改善箇所説明図

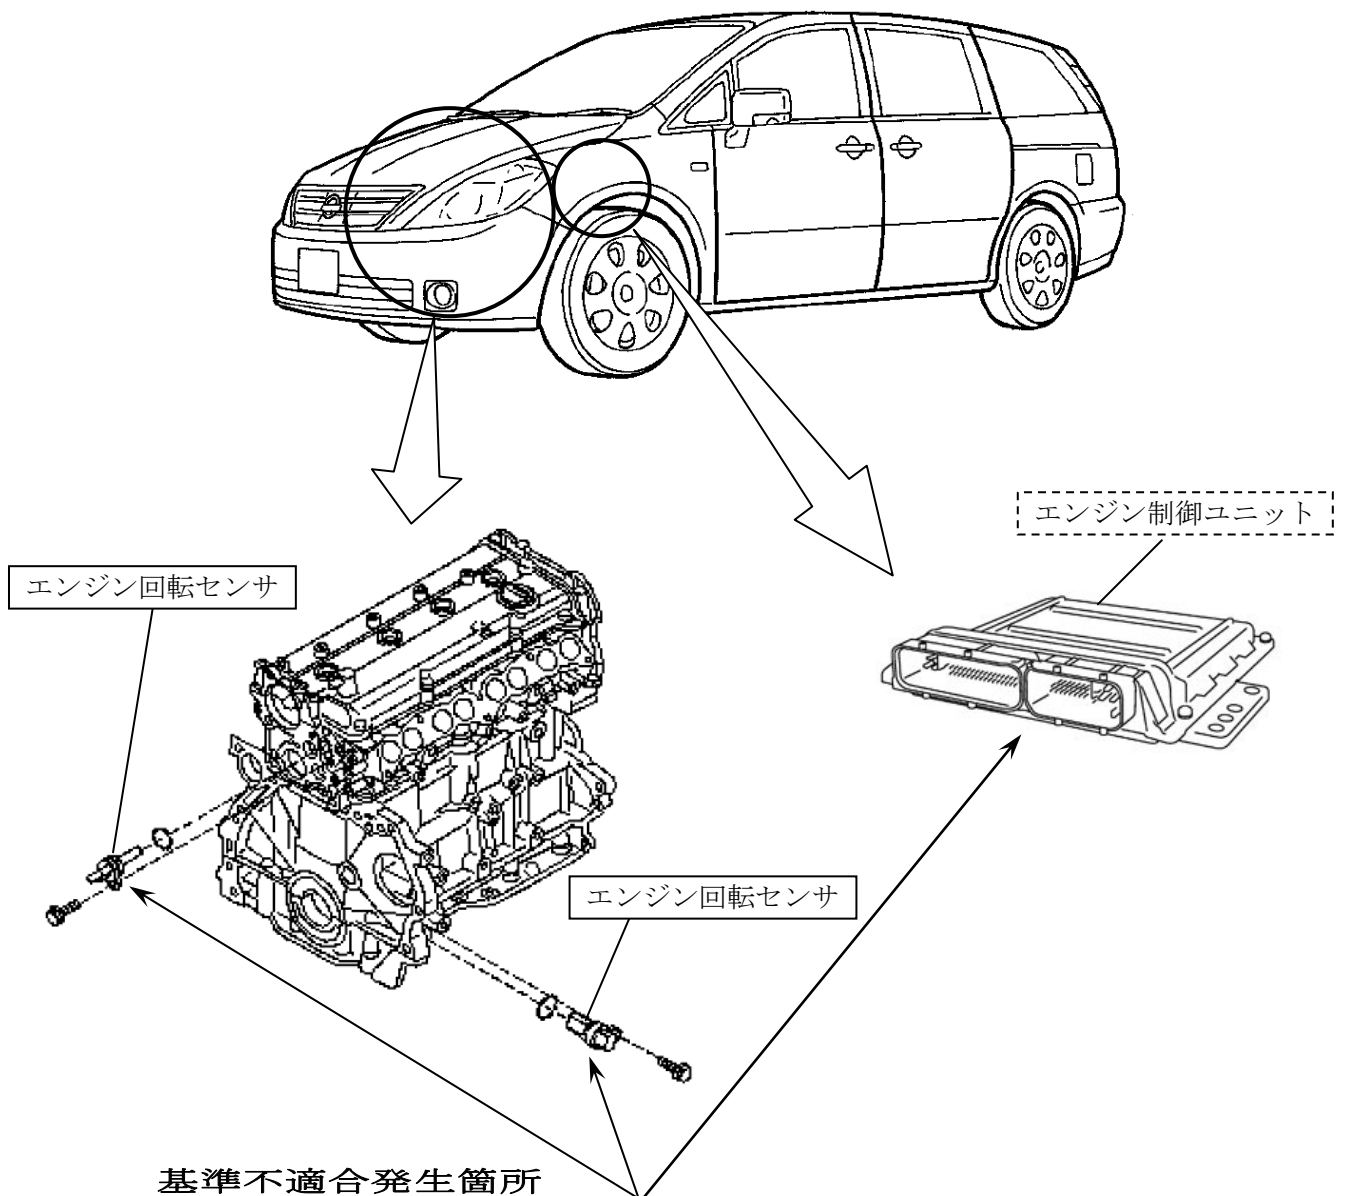
基準不適合発生箇所

原動機において、エンジン回転センサの耐熱性が不足しているため、高負荷条件下での熱負荷の繰り返しにより当該センサが断線することがある。断線した場合は、フェールセーフにより、エンストしないように制御するが、走行条件によっては、制御が間に合わずにエンストして、再始動に時間がかかることがある。

改善の内容

全車両、当該エンジン制御プログラムを対策仕様書き換えることで、当該センサの断線時でもエンストが発生しないように対策する。

エンストは防げるものの、当該センサが断線して警告灯が点灯する可能性があるため、後日対策品の準備が整いしだい順次、当該センサを対策品と交換する。

識別：プログラム書き換え後に、銀色のシールをモデルナンバープレートの右横に貼り付ける。

更に、センサーを交換したものは、銀色のシールを追加で（２枚目）貼り付ける。
